**Verslag huishoudelijke elektrische installatie op laagspanning en zeer lage spanning****Algemeen:**

Referentie: 009-20260603-01	Datum controle: 03/06/2026
Keurder: 009

Eigenaar: Onbekend	EAN-code: 541448820048026046
Adres installatie: Het Bies 12, 3061 - Leefdaal	Nummer teller(s): 1lgz0581692800
	Distributienetbeheerder installatie: Fluvius
Datum uitvoering installatie:	<input checked="" type="checkbox"/> Vóór 01/10/1981 <input checked="" type="checkbox"/> Tussen 01/10/1981 en 01/06/2020 <input type="checkbox"/> Vanaf 01/06/2020
Type:	<input checked="" type="checkbox"/> Wooneenheid <input type="checkbox"/> Niet-huishoudelijk <input type="checkbox"/> PV <input type="checkbox"/> Batterij <input type="checkbox"/> Laadpaal

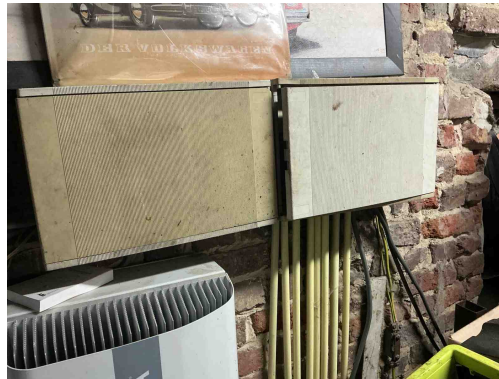
T21 - Het elektrisch materieel is niet geplaatst volgens de voorschriften van de fabrikant/ regels van goed vakmanschap . (Boek 1: 1.4.1.3)

Opmerking: Ophanging vijzen niet afgedekt,

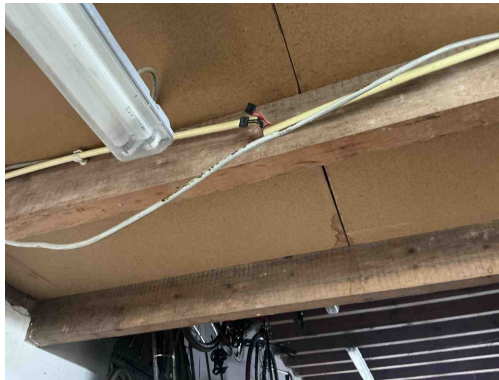
B32 - Het elektrisch verdeelbord in een huishoudelijke ruimte voldoet niet aan de materiaal vereiste, o.a onbrandbaar, niet-hygroscopisch materiaal gemaakt zijn dat een voldoende mechanische weerstand biedt (Boek1: 5.3.5.1).

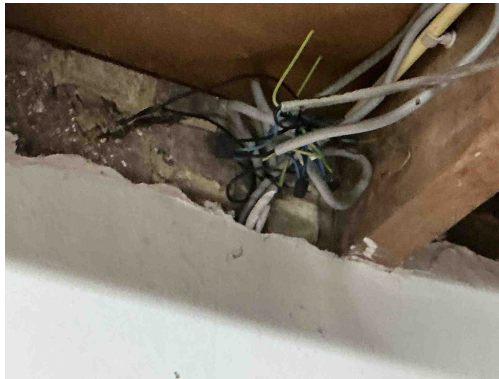
C26 - De verbindingen zijn niet gebeurd in borden, in aftakdozen, aan de klemmen van contactdozen, schakelaars of in de verlichtingstoestellen (Boek 1: 5.2.6.1).

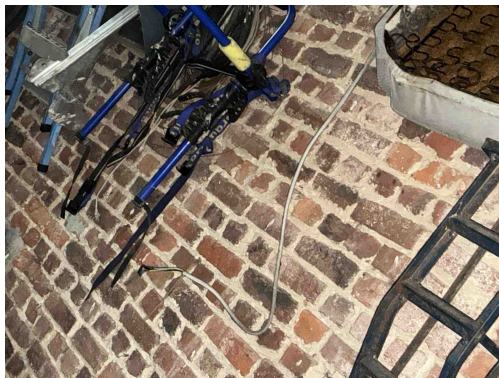
C26 - De verbindingen zijn niet gebeurd in borden, in aftakdozen, aan de klemmen van contactdozen, schakelaars of in de verlichtingstoestellen (Boek 1: 5.2.6.1).

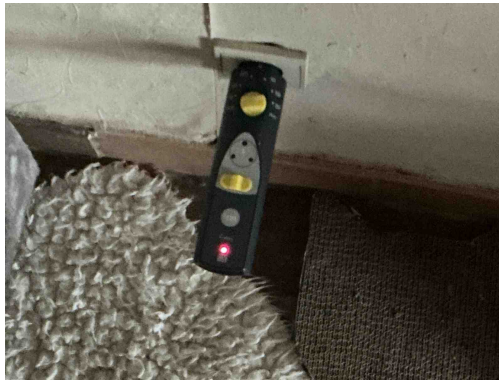
C28 - Niet gebruikte leidingen onder spanning zijn niet op een degelijke manier geïsoleerd of verwijderd (Boek 1: 4.2.1.1).

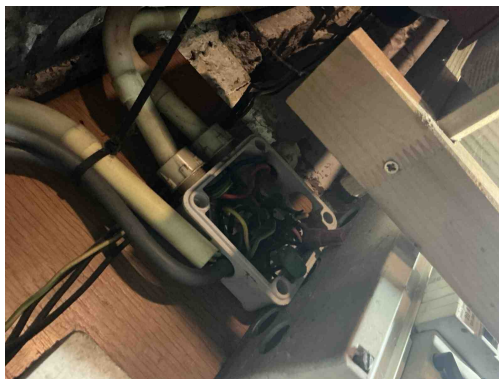
T23 - Het elektrisch materiaal is beschadigd. (Boek 1: 1.4.1.3).

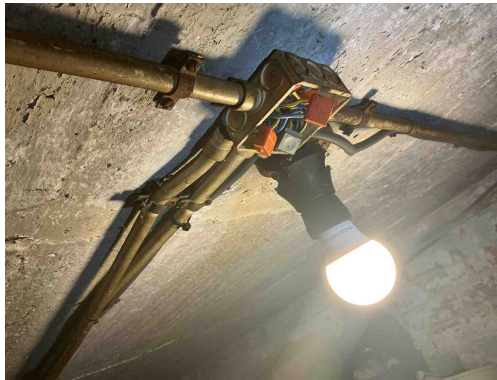
C31 - De deksels van de aftakdoos/aftakdozen sluiten onvoldoende af (Boek 1: 4.2.2.1, 5.2.6.1).

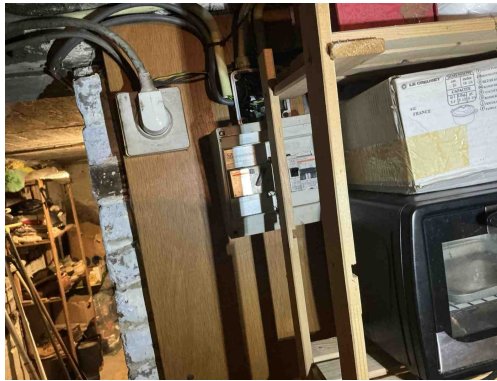
C31 - De deksels van de aftakdoos/aftakdozen sluiten onvoldoende af (Boek 1: 4.2.2.1, 5.2.6.1).

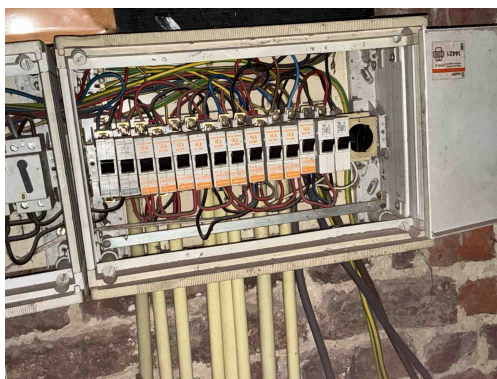
B29 - Het elektrisch verdeelbord in een huishoudelijke ruimte is niet voorzien van een deur (Boek1: 5.3.5.1).

B02 - Het elektrisch verdeelbord is onvoldoende bereikbaar (Boek 1: 5.3.5.1).

B26 - Het elektrisch bord kon niet gedemonteerd worden (Boek 1: 5.3.5.1).
